Město Strmilov – Rozšíření kanalizace a novostavba ČOV**ZMĚNA****01**

Změna trasy kanalizace C2-3**OBJEDNATEL:****Město Strmilov**

ZMĚNOVÝ LIST STAVBY

Stavba: Rozšíření kanalizace Strmilov - Změnový list 01 - změna trasy C2-3

Příloha č. 2b – PD nového řešení

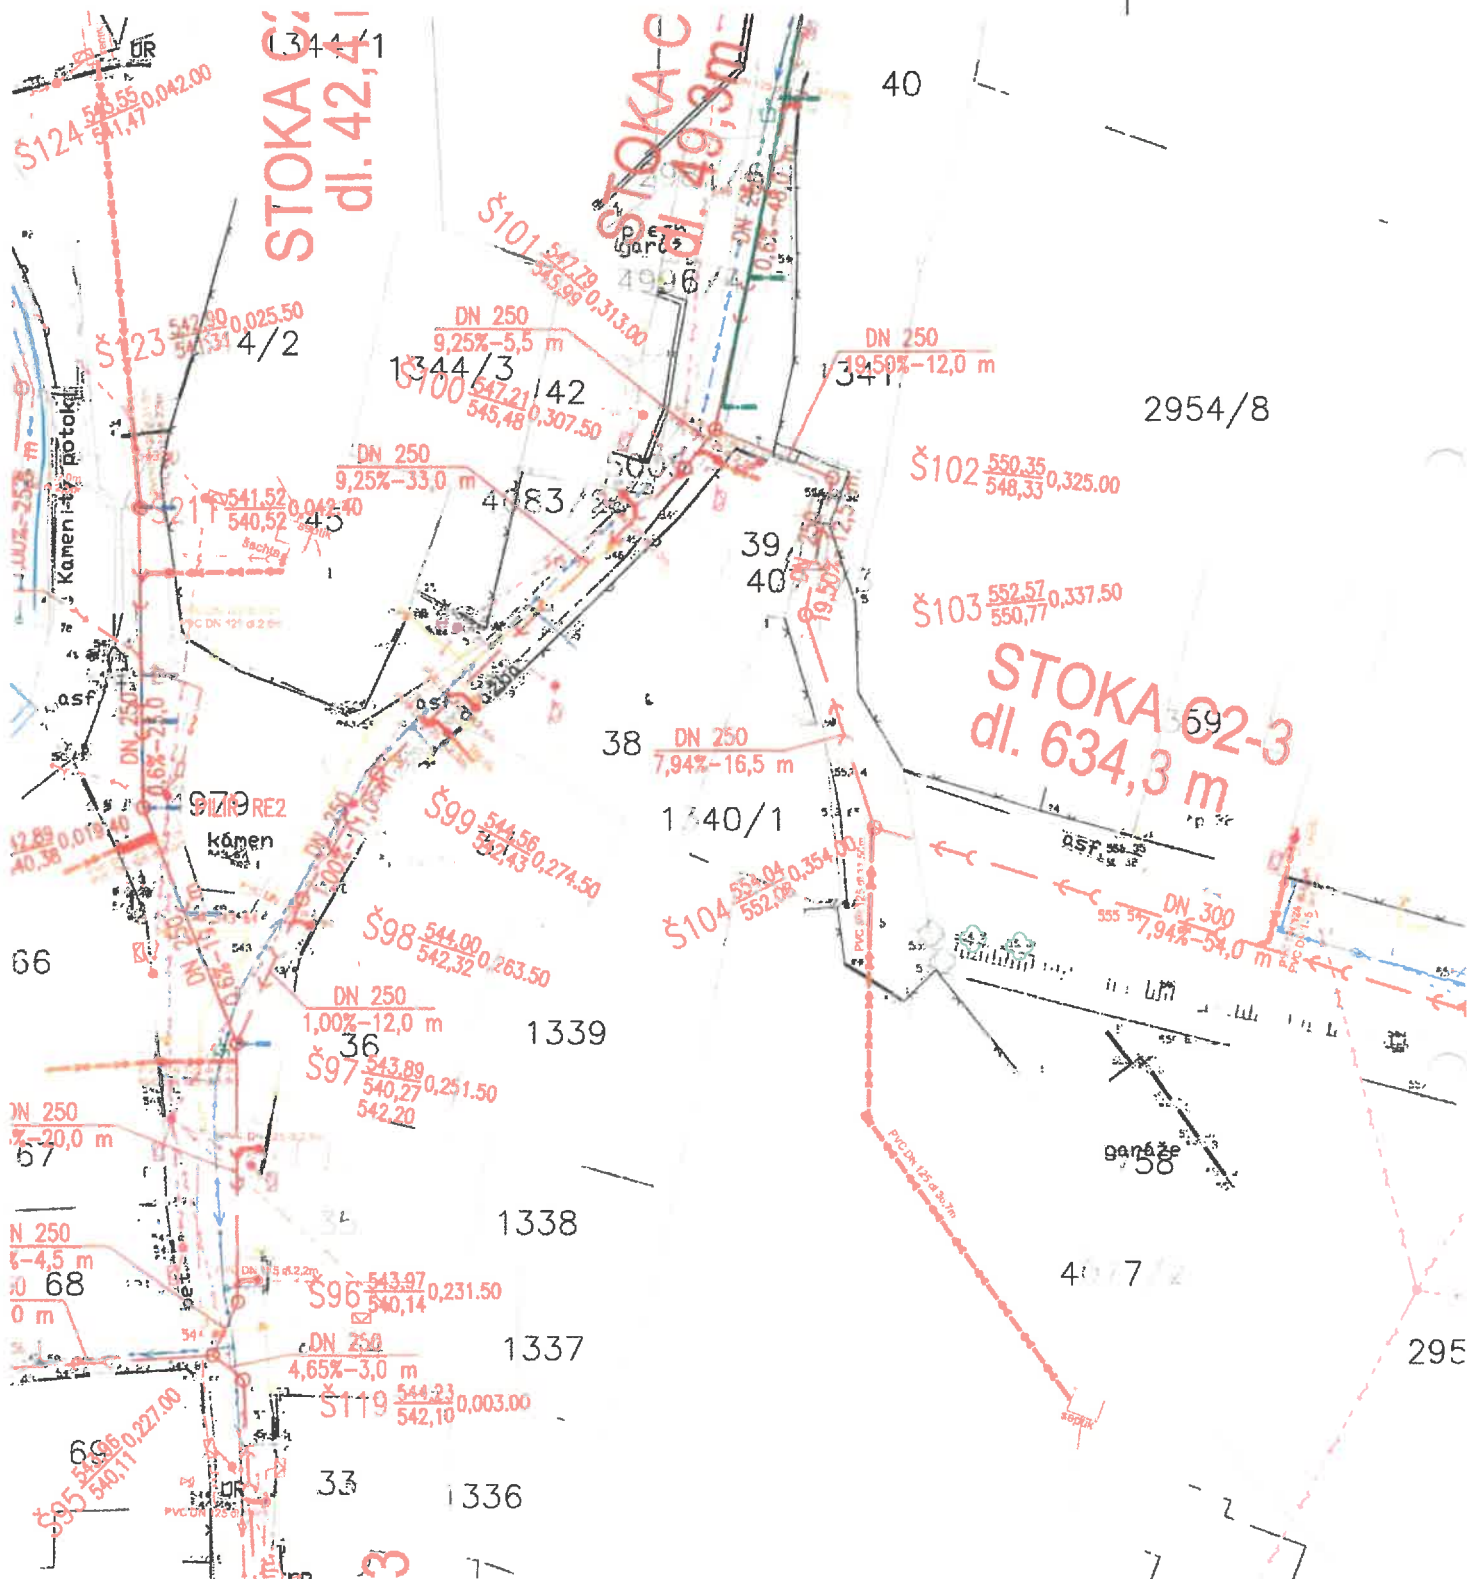
Během výstavby kanalizace bylo v místě provádění stoky C2-3 po vytýčení trasy zjištěno, že v úseku mezi šachtami Š99 a Š104 nelze realizovat kanalizaci dle projektu. Vzhledem k tomu, že prostor v navrhovaném místě je velmi stísněný, nebylo možno provádět kanalizaci v projektovaných hloubkách ani umístit kanalizační šachty bez vysoké míry rizika poškození okolních objektů, které s místem stavby jednak těsně sousedí, a současně mají nekvalitně provedené a degradované založení.

Nový stav změny: Stoka C2-3 byla posunuta na sousední pozemek p.č. 1341. Touto úpravou došlo k přemístění stoky ze schodiště do zahrady. Tato změna zajistila, aby se stávající nemovitost v havarijním stavu ještě více nepoškodila a současně umožnila uložení kanalizace do menší hloubky.
